**Arbeitsanweisung Nr. 2 zur TM DG-G-09
LS8-t, LS10-st**

Einbau der Brandhahnwarnung in die LS8-t, LS10-st

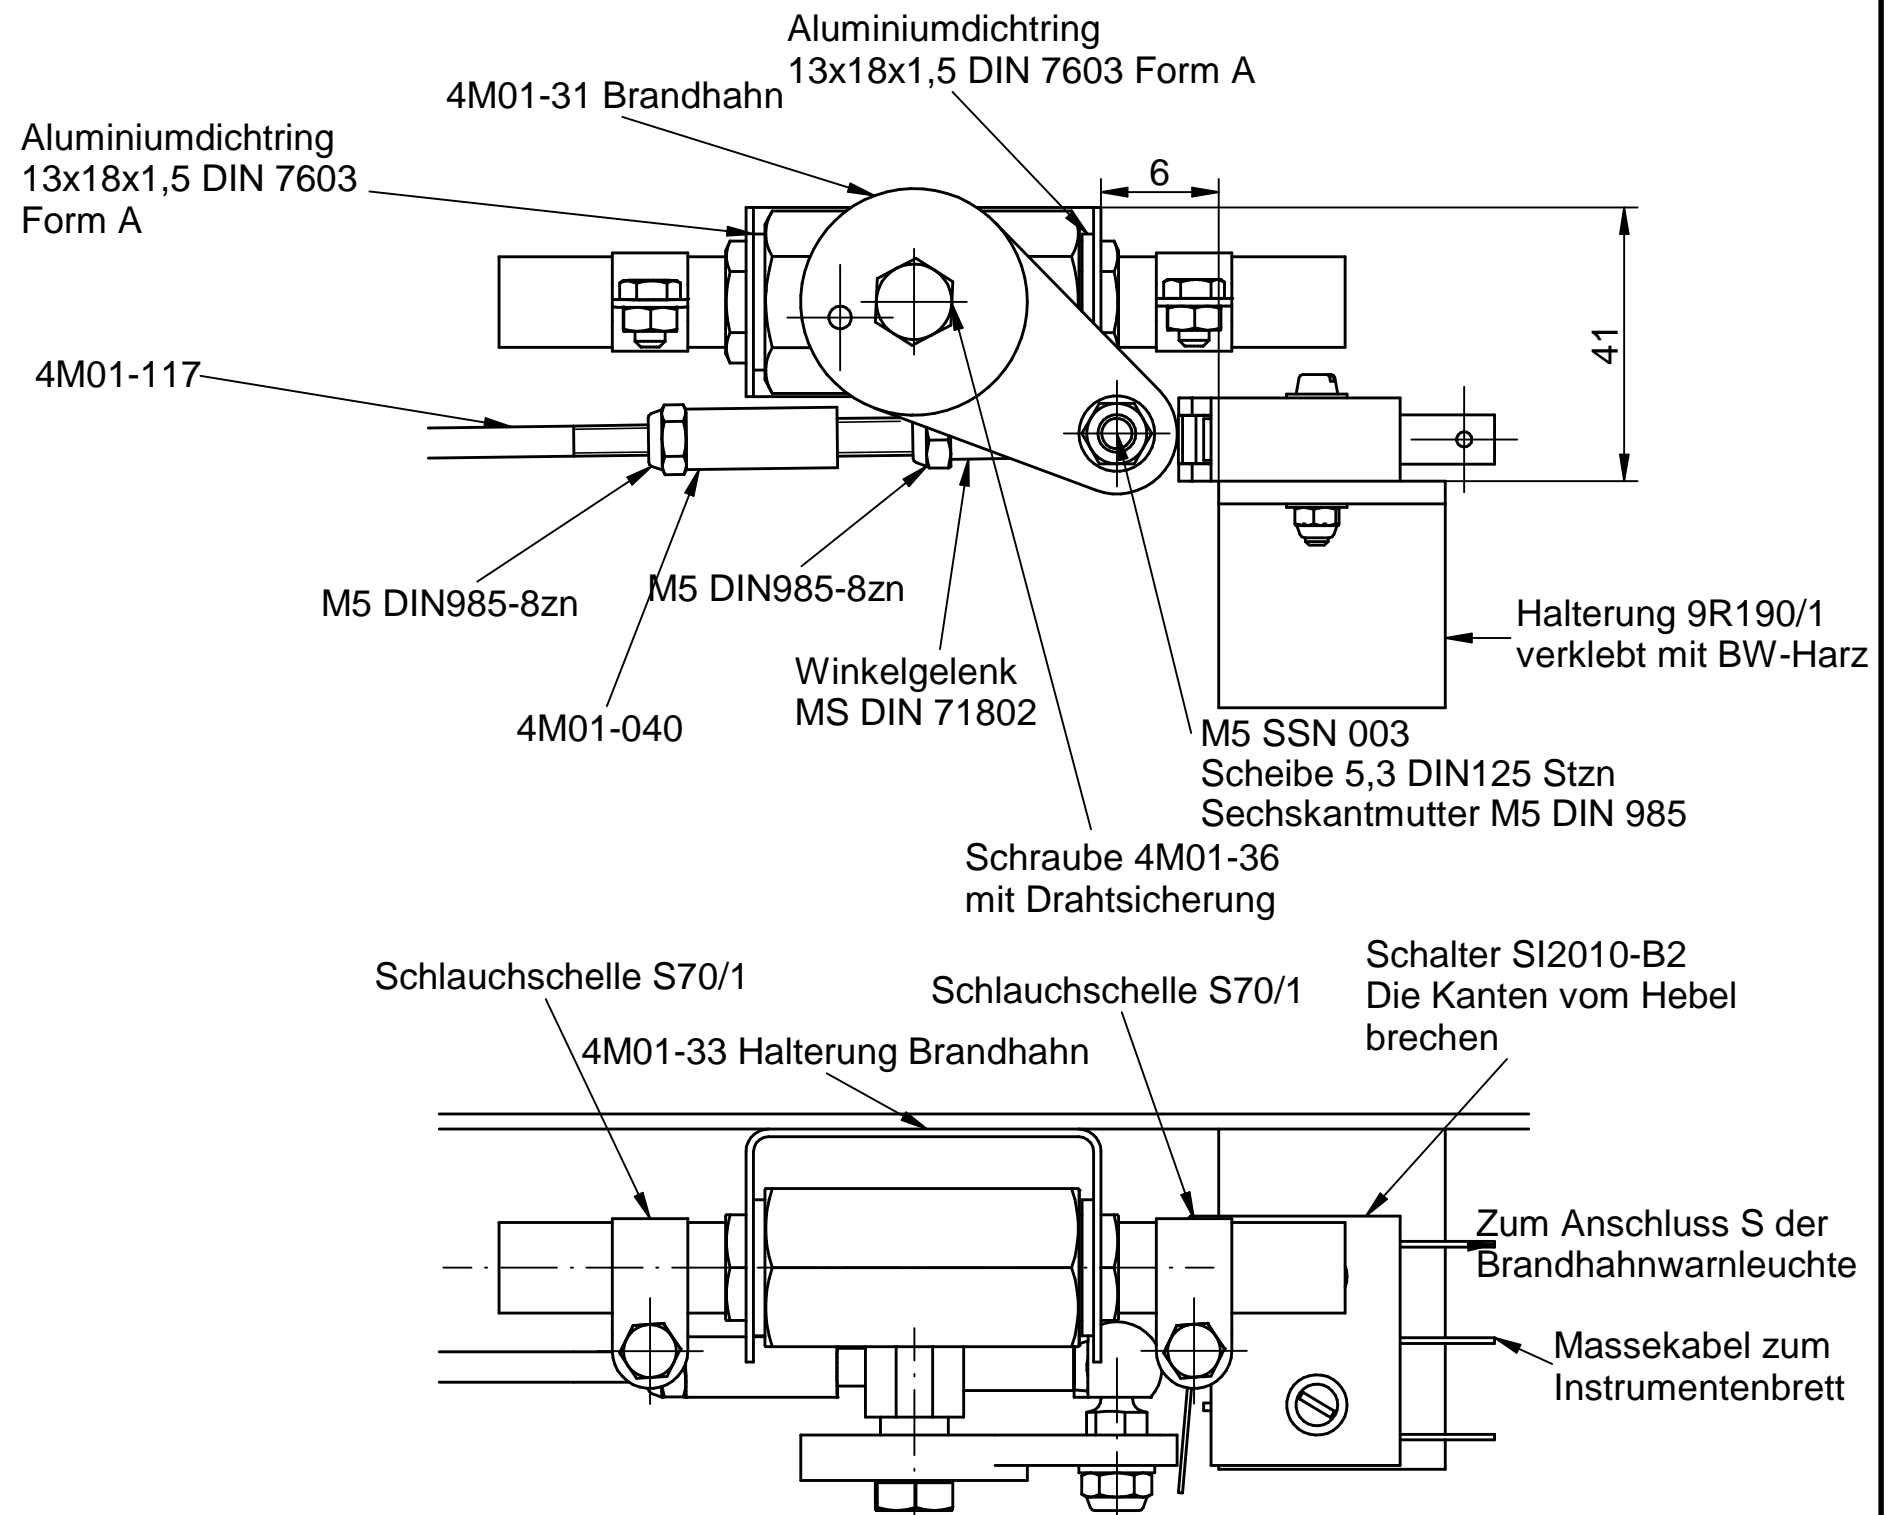
2. Halterungen 9R190/1 mit dem Schalter (SI2010-B2) gemäß Zeichnung 9R190 montieren. Diese Einheit so an die Bordwand halten, , dass der Schalter bei offenem Brandhahn schaltet, Halterung anzeichnen. Klebeflächen an Halterung und Bordwand aufrauen. Halterung mit Harz/Härtermischung eingedickt mit Baumwollflocken an der Bordwand verkleben, aushärten lassen.

3. Das Kabel 9R190/3 (zum DEI) auf den Schalter aufstecken (s. Zeichnung 9R190)..
4. Kabel 9R190/4 (vom Schalter zum Massepunkt) auf Schalter aufstecken (s. Zeichnung 9R190).
